Nowy G-G1 Zawias do bezramowa basen ogrodzenia

Ponieważ niektóre nieoczekiwane problem się o starej G-G1 zawiasu, teraz opracowany zawias nowy projekt G-G1 (Lp) to samo, proszę zobaczyć porównanie, jak poniżej:

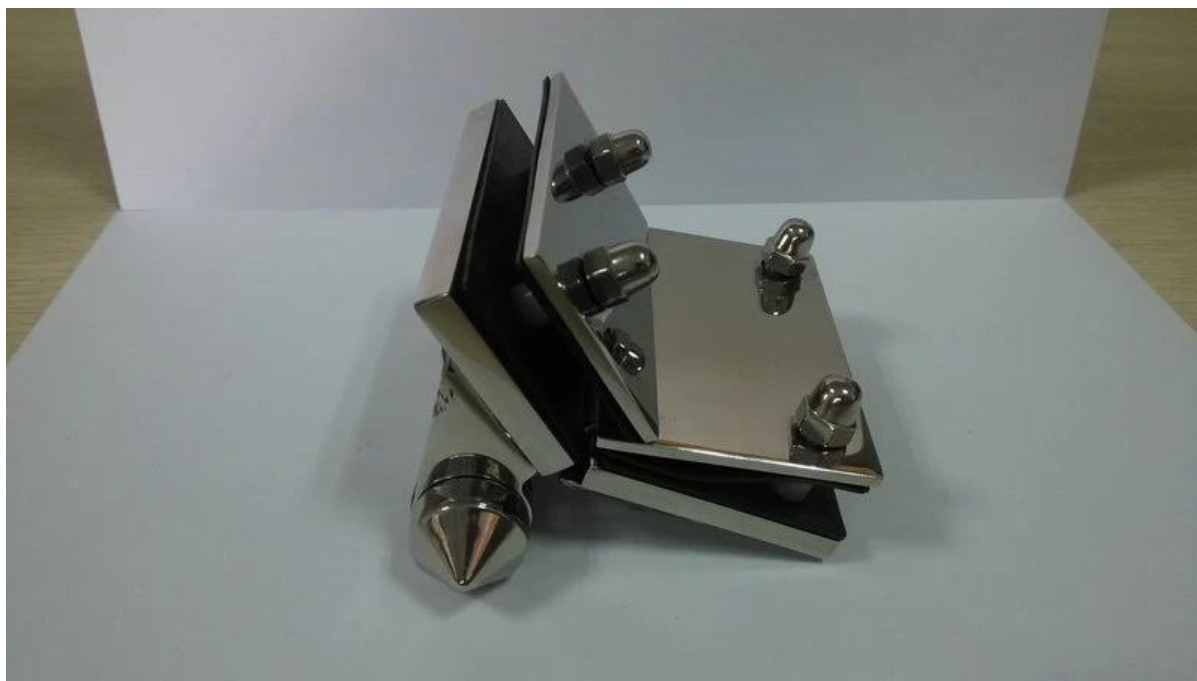
Dodajemy dwie szersze kawałki płyty tylnej, aby zawias silniejszy, ale na pewno waga nowego G-G1 wzrosła (około dwukrotnie niż stary)

O materiału: możemy nadal korzystać ze stali nierdzewnej 316L, zachował wysoką jakość i zdolność anti-rdza.
